Commune de SAINT MARTIN LA PALLU
Commune déléguée de VENDEUVRE DU POITOU

DOSSIER N° PA08628120N0004

Création d'un lotissement

ARRÊTE

PJ : 1 Plan réseau eau potable
1 Plan réseau assainissement

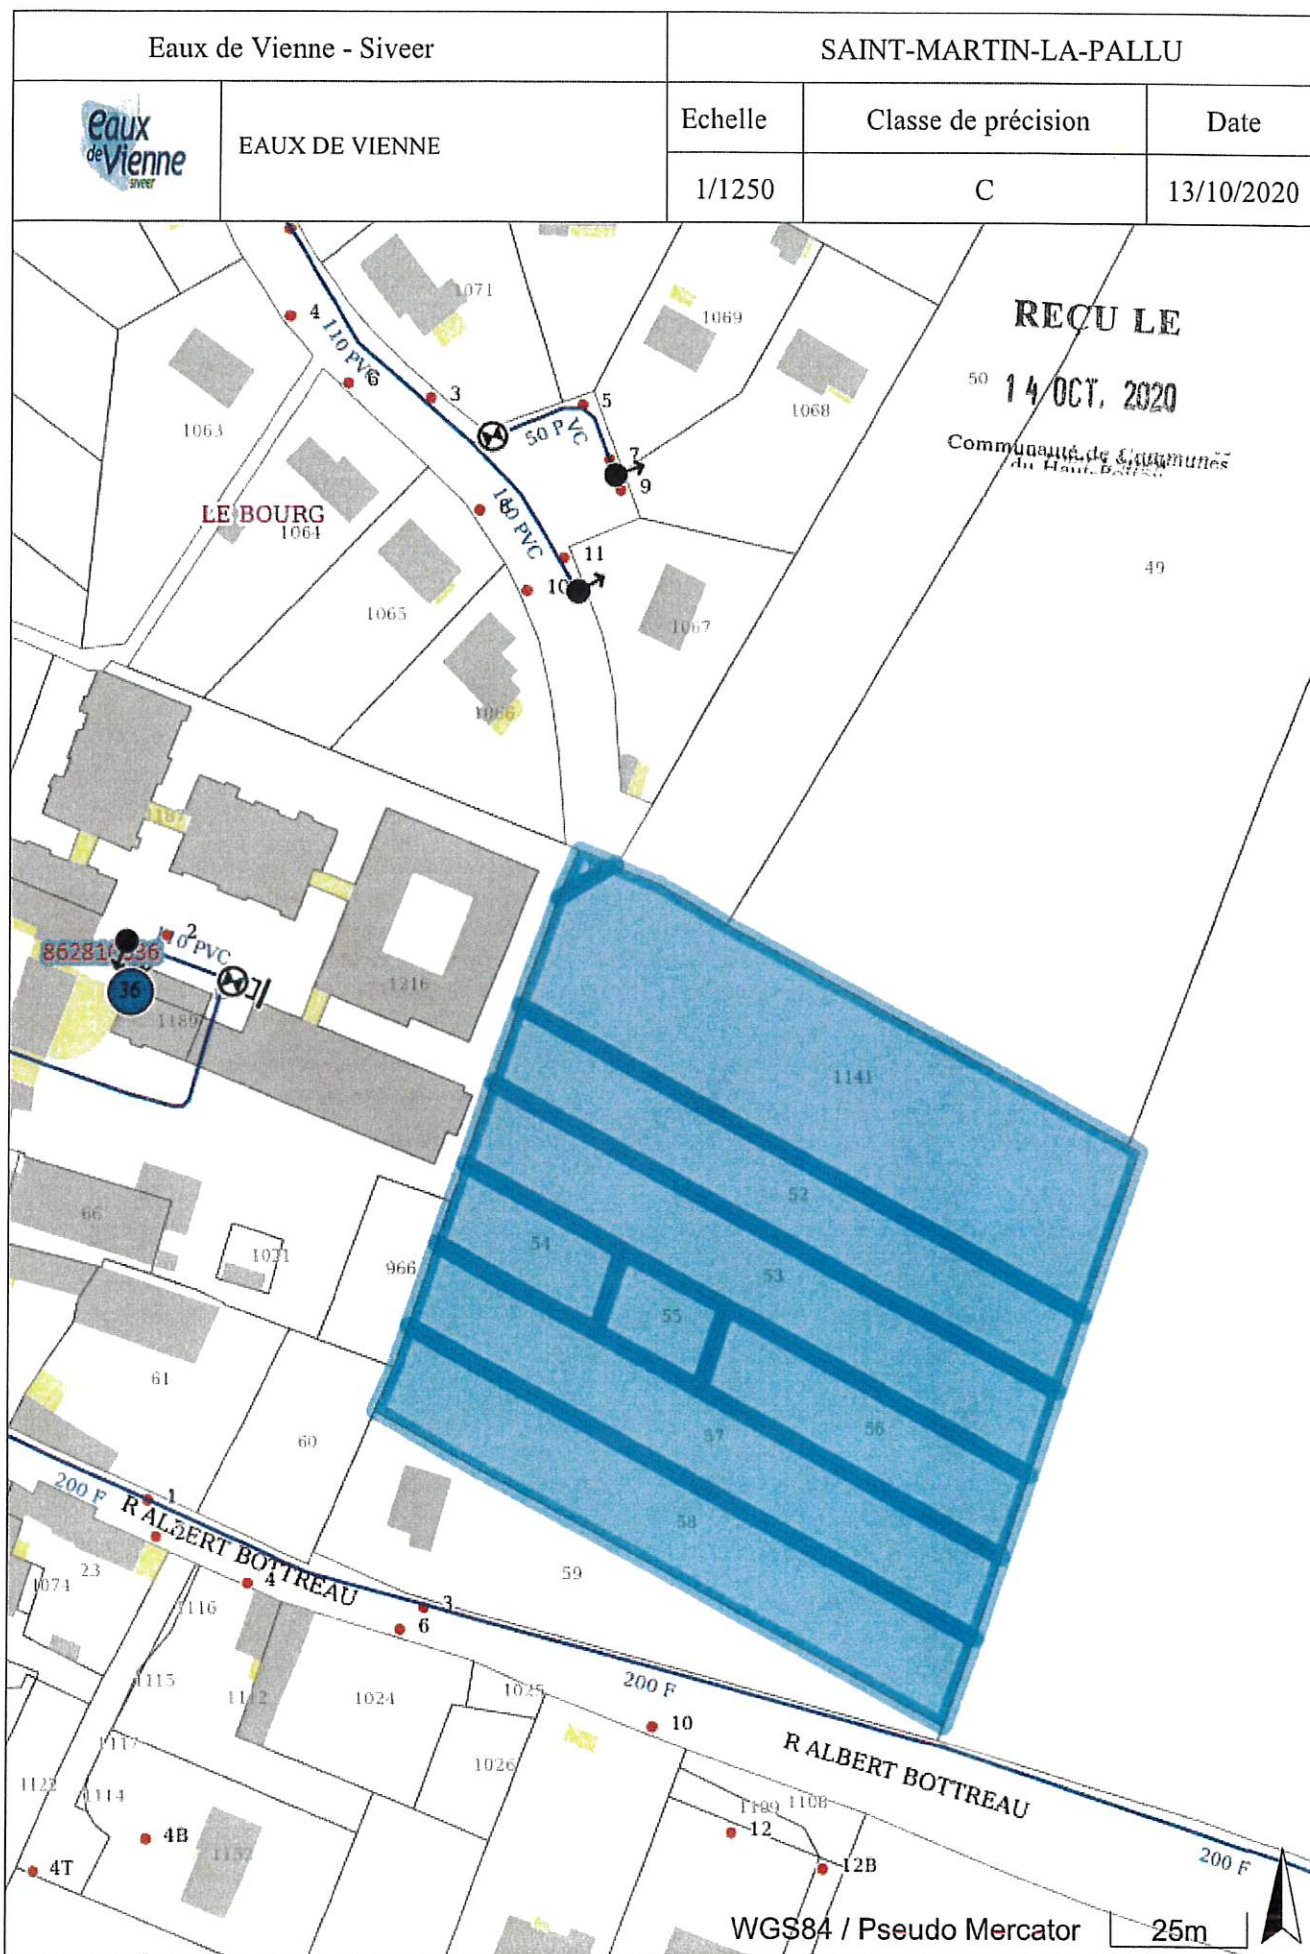
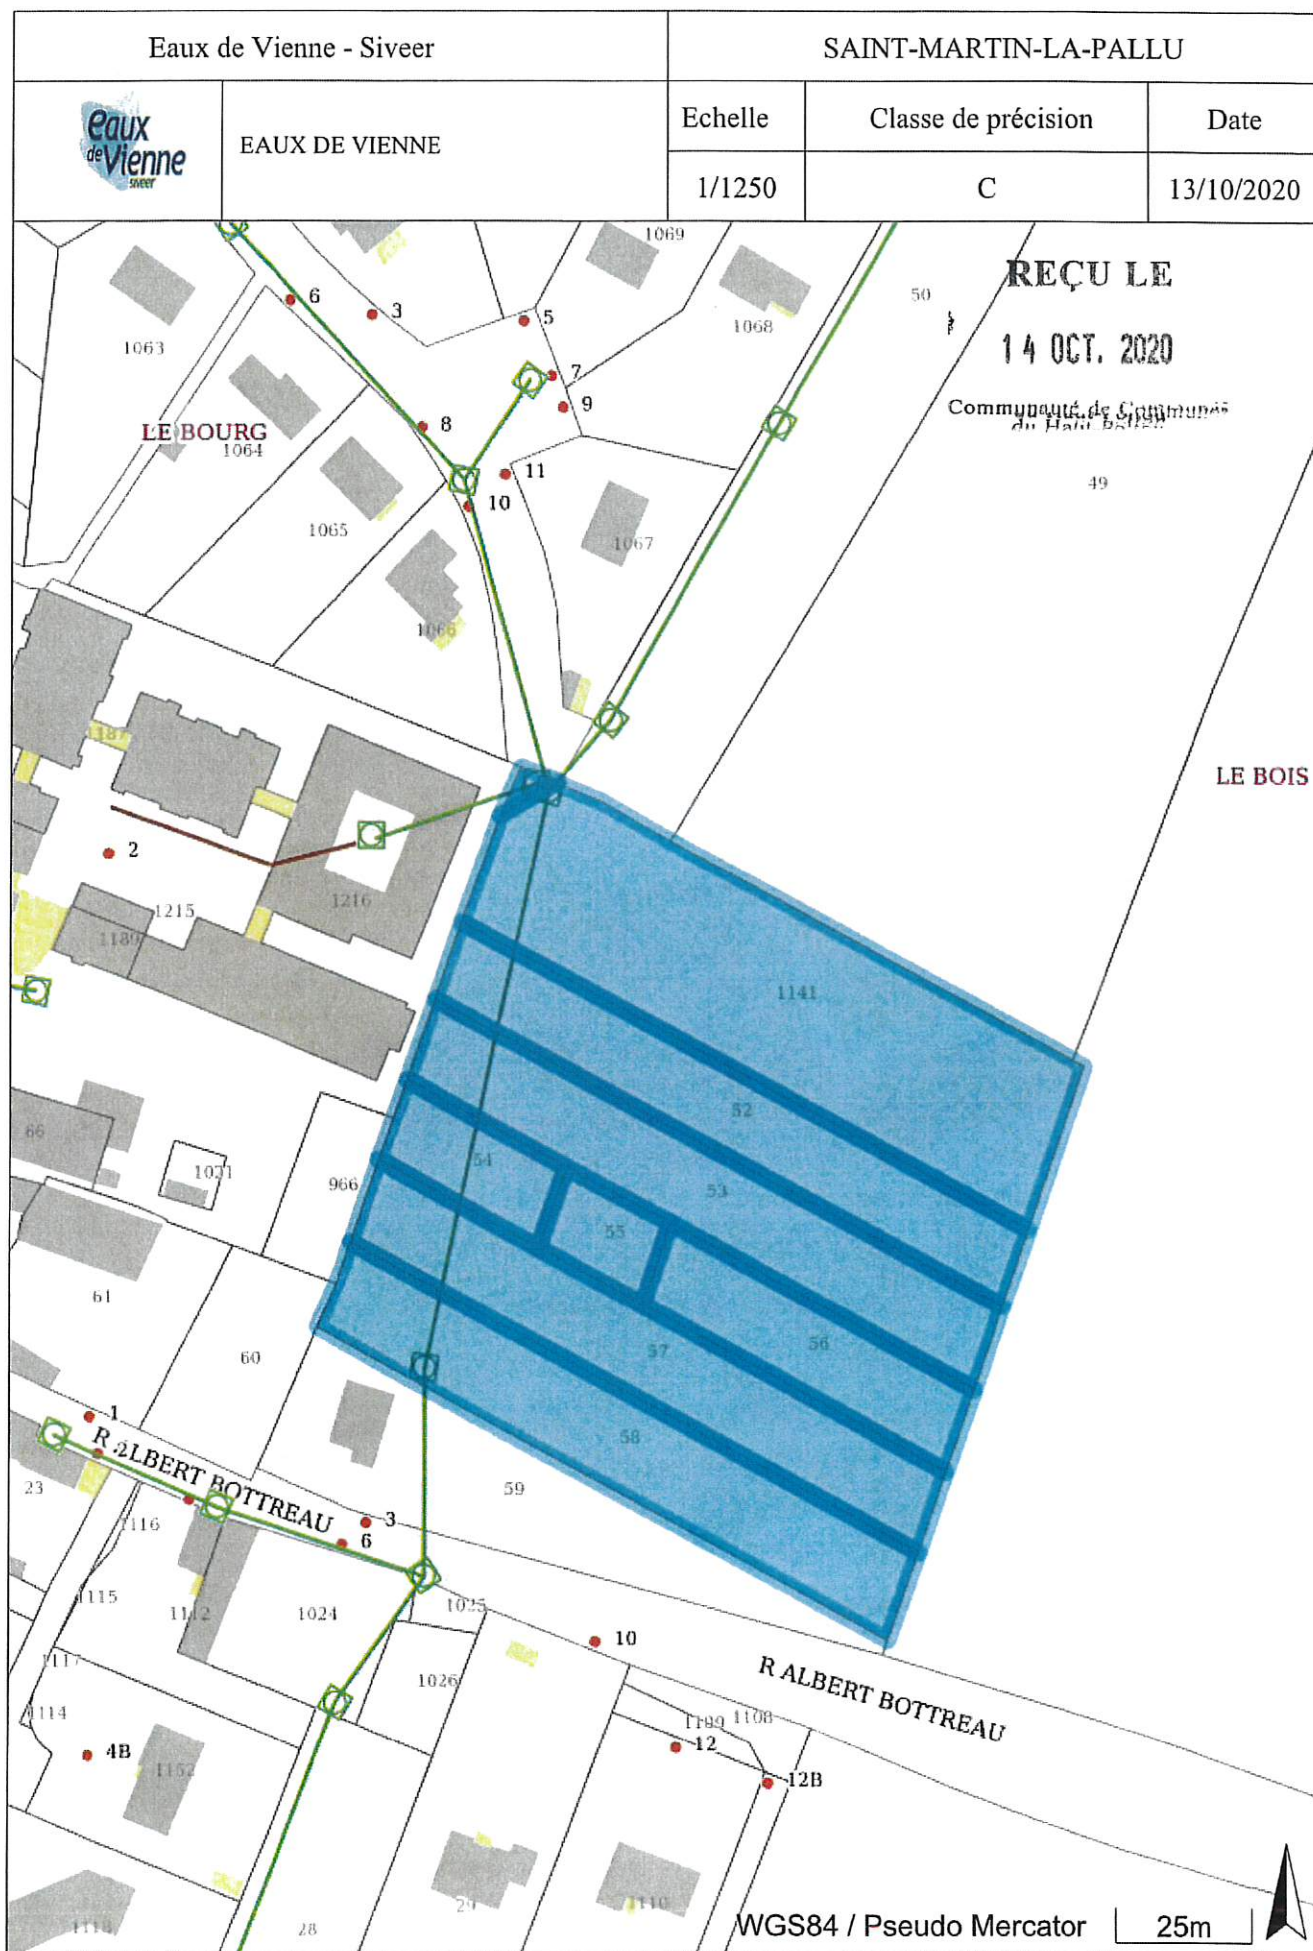
- Extension du réseau d'eau potable en DN110 PVC dans l'emprise de la voie nouvelle à créer jusqu'au futur poteau incendie prévu devant le lot N°20 avec raccordement sur le réseau DN140 PVC existant de la Cité des Erables.
- Pose d'un réseau d'eau potable DN63 PVC dans l'emprise des voies à créer pour la desserte des lots 3 à 10, 15, 16 et 17 ainsi que pour la voie nouvelle à créer pour la desserte des lots 11 à 14, 18, 19 et 20 avec pose d'une vidange DN40 à leurs extrémités.
- Chaque lot pourra être alimenté par un simple branchement connecté sur la canalisation à poser.
- Les niches destinées à recevoir les compteurs seront positionnées en limite du domaine public.
- Le réseau de desserte intérieure et les branchements sont à la charge du lotisseur.
- Les raccordements sur les réseaux existants et les branchements seront réalisés par Eaux de Vienne – Siveer, à la charge du lotisseur.

Par ailleurs, le SDIS devra être consulté en ce qui concerne la défense incendie, afin de déterminer si les poteaux incendie existant sont suffisants pour ce projet.
La pose d'un nouveau poteau incendie est prévu dans l'emprise du projet.

- Pose d'un réseau d'assainissement dans l'emprise des voies nouvelles à créer avec raccordement sur le réseau existant passant en parcelle privée par l'intermédiaire d'un regard de visite.
- Chaque lot pourra être raccordé à l'assainissement par l'intermédiaire d'un regard de branchement positionné en limite du domaine public.

Les eaux pluviales seront collectées et traitées de manière séparative (pas de rejet au réseau d'eaux usées).

Les plans du projet final, ainsi que le programme des travaux devront avoir reçu notre approbation avant consultation des entreprises. Un exemplaire sera retourné au pétitionnaire avec nos annotations, accompagné de notre Cahier des Clauses Techniques Particulières Eau Potable et Assainissement « Lotissement » qui devra impérativement être signé par le maître d'œuvre avant le commencement du chantier.
